Dotyczy: Dostawa i montaż wyposażenia hali sportowej w ramach poprawy infrastruktury sportowej w Centralnym Ośrodku Sportu – Ośrodku Przygotowań Olimpijskich w Zakopanem.

Zamawiający udziela odpowiedzi na pytania z dnia 02.11.2017 r. oraz na pytania z dnia 03.11.2017 r. dokonując jednocześnie zmiany treści SIWZ i jej modyfikacji w następującym zakresie wskazanym poniżej.

STOCKHOLM 10 F

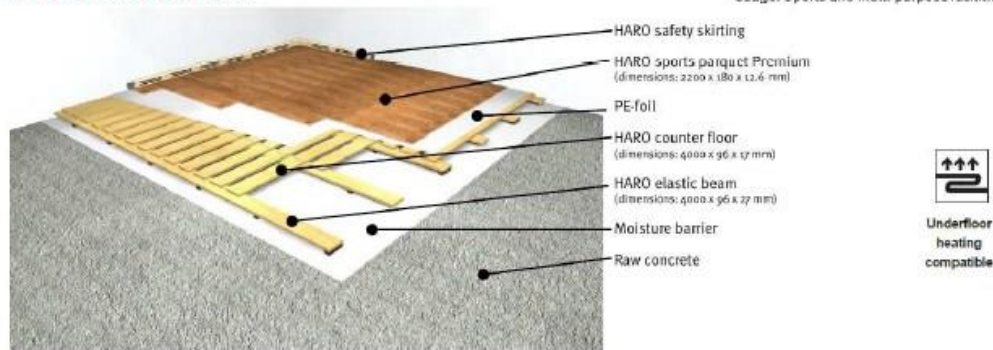
„Dotyczy: „Dostawa przenośnej podłogi sportowej”

Czy Zamawiający dopuści zastosowanie systemowej posadzki sportowej firmy HARO o nazwie handlowej STOCKHOLM z certyfikatem FIBA o legarowanej konstrukcji – legary ze sklejki. Wierzchnia warstwa użytkowa panel 3,6 mm. Podłoga posiada pełną zgodność z normą PN-EN 14904. Poniżej przesyłamy kartę techniczną systemu

Odpowiedź: Zamawiający wyjaśnia na wstępie, że przedmiotowe postępowanie nie obejmuje dostawy podłogi sportowej typu przenośnej. Zamawiający dopuści zastosowanie podłóg sportowych zgodnych z normą PN-EN 14904. Zamawiający nie dopuści podłogi o grubości 12,6 mm, jaką przedstawił Oferent w poniższej karcie (podłoga o grubości nie mniej niż 21 mm została opisana w SIWZ jako minimalna). Od dnia 03.11.2017 r. grubość warstwy użytkowej nie mniejsza niż 5,5 mm. Lakierowana przy użyciu lakieru wyłącznie sportowego, fabrycznie. Nie dopuszcza się podłóg przemysłowych, podrabianych itp.
